第1 監査の種類

財務監査及び行政監査

第2 監査の対象

住宅都市局（工事）

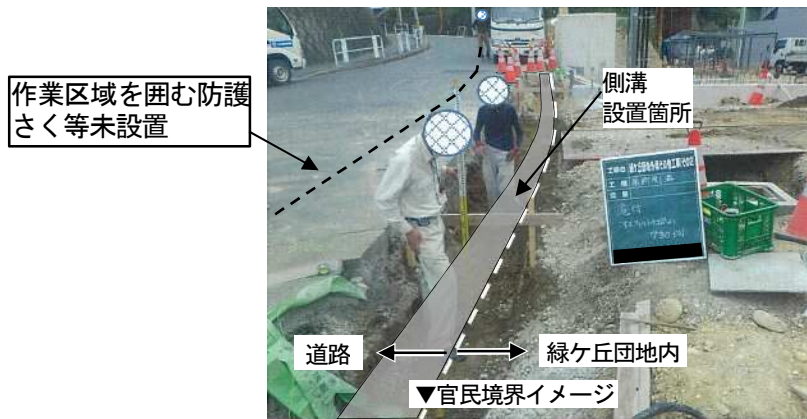
「葵土地区画整理事業街路灯設置工事（その2）」の土木工事共通特記仕様書によると、設計図書にある緑政土木局が定める工事共通構造図等に従って施行することとされている。名古屋市の道路照明塗装に使用する材料の仕様等を定めている工事共通構造図（道路照明塗装工）では、道路照明の塗装材料は弱溶剤厚膜形ふっ素樹脂塗料（以下「ふっ素系塗料」という。）とされている。

本工事では、葵土地区画整理事業内の道路照明を11基新設し、1基移設する工事を行っていた。使用材料承認願を確認したところ、実際に道路照明に使用されていた塗料は、ふっ素系塗料とは異なるウレタン系塗料であった。使用し

た塗料のメーカーに確認したところ、次回の塗替え時期の目安は、ふっ素系塗料15年から20年後に対して、ウレタン系塗料は、8年から10年後であるとのことから、使用した塗料は、ふっ素系塗料の約半分の期間で次回塗替えが必要となるものであった。

ウレタン系塗料が使用された原因は、工事共通構造図（道路照明塗装工）と別の工事共通構造図（道路照明設置工）に、「塗装については粉体塗装又はウレタン塗装とし、監督員と協議して決定すること。」と表記されていたためである。この表記は、ふっ素系塗料以外の塗料の使用を認める不適切な内容であったにもかかわらず、過年度の設計書を踏襲して、工事共通構造図に追記されたものであった。その結果、受注者は、この表記を基に、監督員と協議し、ウレタン系塗料を使用していた。

設計図書の工事共通構造図に追加で表記する場合は、追記内容を十分に理解し、他の設計図書と整合しているか確認した上で行うよう局内に周知されたい。

また、工事共通構造図に基づかない道路照明を道路管理者に移管する場合は、道路管理者と十分に協議されたい。（大曾根北・筒井都市整備事務所）

作業状況

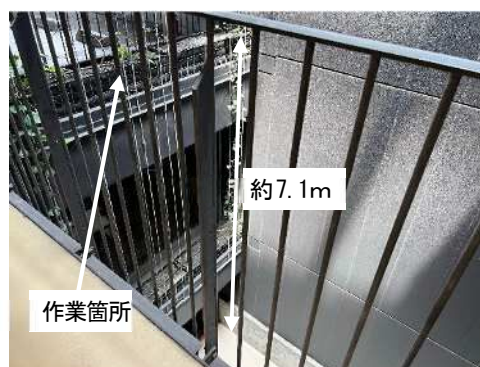
ア 「名古屋市営金城ふ頭駐車場に係る管理運営業務」では、駐車場内の植栽のせん定作業を行っていた。高さ6.75メートルを超える箇所で囲い等を設けることが困難な場合の作業において、労働者にフルハーネス型の墜落

制止用器具を使用させる等の措置を講じていなかった。なお、労働者は、ガイドラインでは高さ6.75メートルを超える箇所で認められていない胴ベルト型を着用しており、さらに、使用もしていなかった。

作業場所（高さ約7.1m）

墜落により労働者に危険を及ぼすおそれのある箇所での作業を行う場合には、規則に基づき適正に墜落防止措置を行うよう受注者を指導し、安全管理されたい。

作業状況

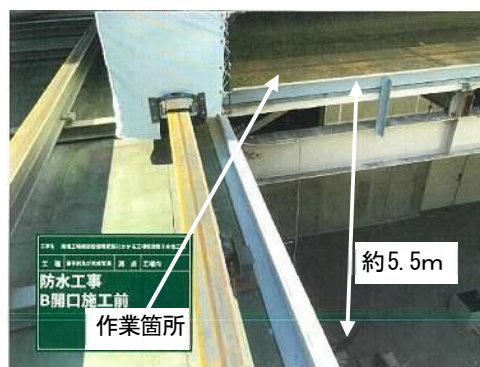
イ 「南陽工場焼却設備等更新にかかる工場棟改修その他工事」では、屋上の防水工事を行っていた。高さ2メートル以上の開口部付近において、囲い等を設けることが可能な箇所であったにもかかわらず、囲い等を設けていなかった。また、労働者に墜落制止用器具を使用させる等の措置を講じていなかった。

作業場所（高さ約5.5m）

本工事の耐震支持の概念図（例）

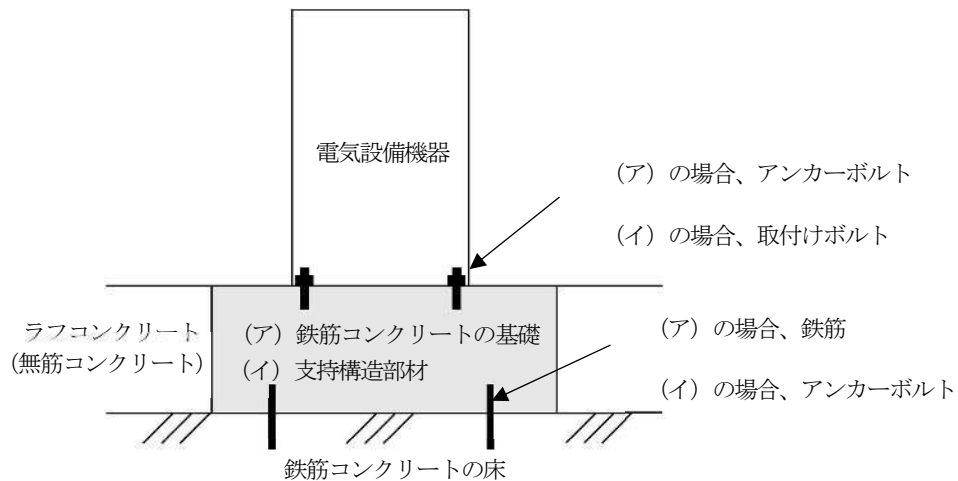
本工事では、東庁舎地下3階の電気室及び発電機室内の老朽化した電気設備機器を更新する工事を行っていた。工事写真等を確認したところ、機器72台のうち70台において、アンカーボルトが鉄筋コンクリートの基礎・床などではなく、無筋コンクリートであるラフコンクリートの床に緊結されていた。

アンカーボルトがラフコンクリートに緊結されている場合には、地震時に電気設備機器が転倒するおそれがあることから、指針を踏まえて適切な耐震措置を講じられたい。

また、今後同様な施工にあたっては、指針に基づく施工とするよう改めて局内に周知するとともに、受注者を指導されたい。（設備課）

長方形ダクトのはぜの種類

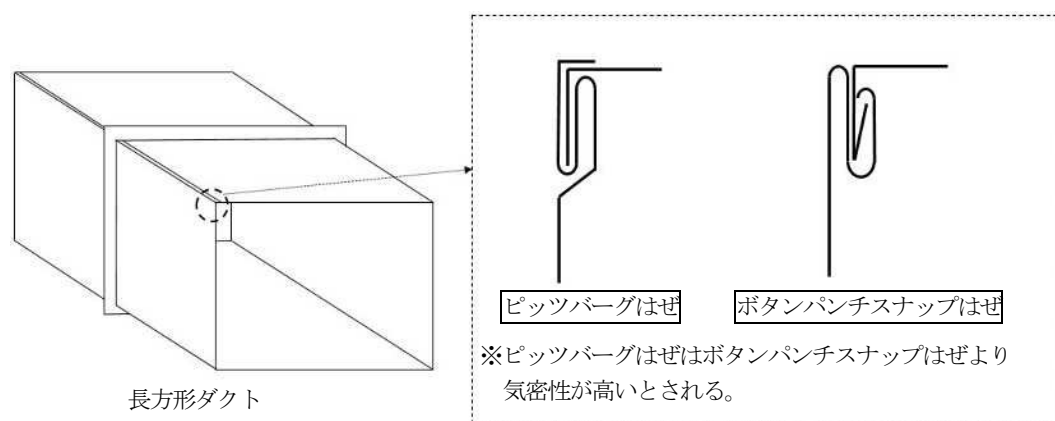
「大須駐車場防排煙ダンパー更新工事」では、排煙用防火ダンパーの更新に伴って支障となる排煙ダクトの一部を取り替える工事を行っていた。工事写真を確認したところ、新設した排煙ダクトのかどの継目は、ピッツバーグはぜではなく、ボタンパンチスナップはぜであった。なお、当該排煙ダクトの風量は、実測定した結果、必要とされる風量^(注 3)を満たしていた。

令和 4年 9月 8日に公表した住宅都市局の監査結果において同様の指摘をしたところであり、今回の監査においても不適正な事例が見受けられたことは誠に遺憾である。

排煙ダクトは火災時に煙を屋外へ排出する重要な設備であるため、標準仕様書に基づく施工とするよう改めて受注者を指導するとともに、設置するダクトが適正であるかの確認を徹底されたい。(設備課)
